onze ref.	KW/KW/11014790	mr. K. Winterink
uw ref.	PZH-2023-840580231; RB-2023-000100; DOS-2023-0004407	advocaat · Counsel +31 70 515 3221
inzake	Uitvoeringsplan Bodemsanering 2.0 EMK-terrein; reactie Staat	katrien.winterink@pelsrijcken.nl

20 oktober 2023

Figuur 2.1.3-6: Resultaten aanvullend onderzoek vak 5

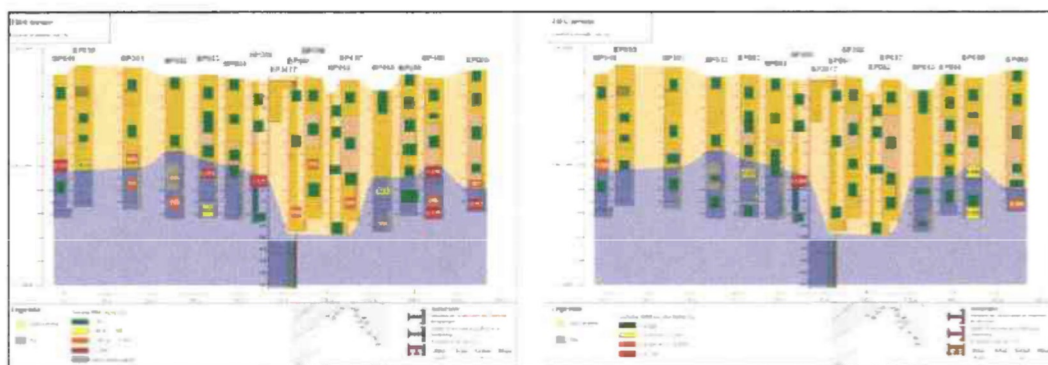
- Grond in depot
- 3.34 De Staat merkt op dat het plaatsen van grond in depot plaatsvindt in overeenstemming met de toepasselijke wet- en regelgeving. Ook verontreinigde grond mag onder voorwaarden in depot worden geplaatst. Uiteraard wordt ervoor gezorgd dat risico's voor mens en milieu worden voorkomen. De verontreinigde grond die in depot geplaatst wordt betreft geen sterk met olie en teer verontreinigde grond, die tot emissies en geuroverlast zou kunnen leiden. De in depot te zetten verontreinigde grond betreft grond die geschikt is om binnen de ontgravingsvakken te herschikken.
- Saneringsvakken 5 en 6
- 3.35 Het saneringsvak 5 wordt onder het Uitvoeringsplan 2.0 niet langer gesaneerd. Dit is gewijzigd naar aanleiding van een aanvullend onderzoek. In dat kader staat in het Uitvoeringsplan 2.0:

De bodem langs de damwand (vak 5) is bij aanleg van de IBC-maatregel in de jaren '90 opgeschoond. Het aanvullend onderzoek geeft een gedetailleerd beeld van de verontreinigingssituatie in vak 5. Het onderzoek bevestigt dat de bodem tot circa +0,5 m NAP geen sterke verontreiniging voorkomt. Daaronder wordt in een aantal boringen een sterke verontreiniging van met name met PAK in de kleilaag aangetroffen (zie figuur 2.1.3-6). Verontreinigingen in de kleilaag gedragen zich als immobiel en leveren geen ontoelaatbare verspreidingsrisico's op.
